改善箇所説明図

負圧逆流防止弁

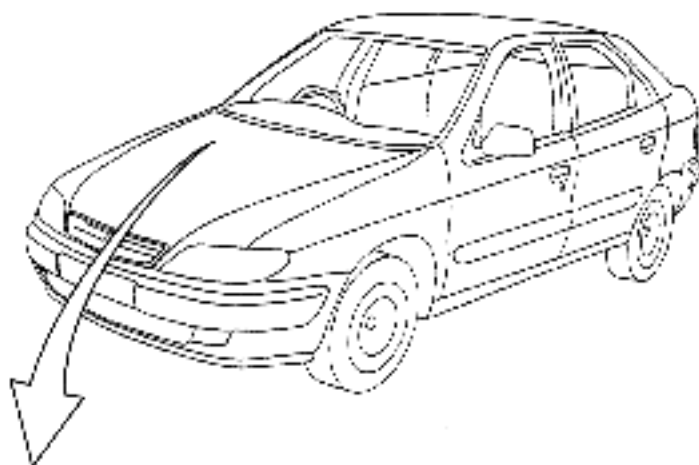
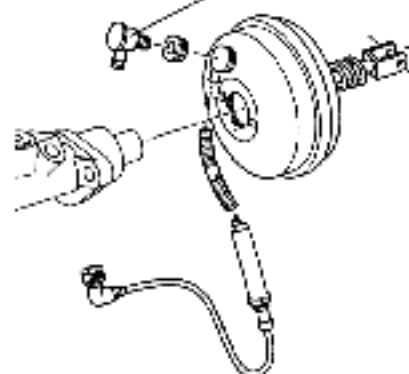
ブレーキ倍力装置の負圧逆流防止弁において、当該逆流防止弁の材質に一部不適切なものがあり、当該逆流防止弁の内部が破損し、その破片が負圧回路を塞ぎブレーキ倍力装置の機能を低下させ、最悪の場合、ブレーキペダルを短時間に繰り返し操作した際、制動力が低下するおそれがある。

改善前（不具合品）

刻印、黄色マーキング無し

改善後（良品）

'ATE'の刻印有り

'FRANCE BENDIX'の
刻印有り

刻印無し、
黄色マーキング有り

全車両、ブレーキ倍力装置の負圧逆流防止弁を点検し、不具合品が装着されていた場合は良品と交換する。
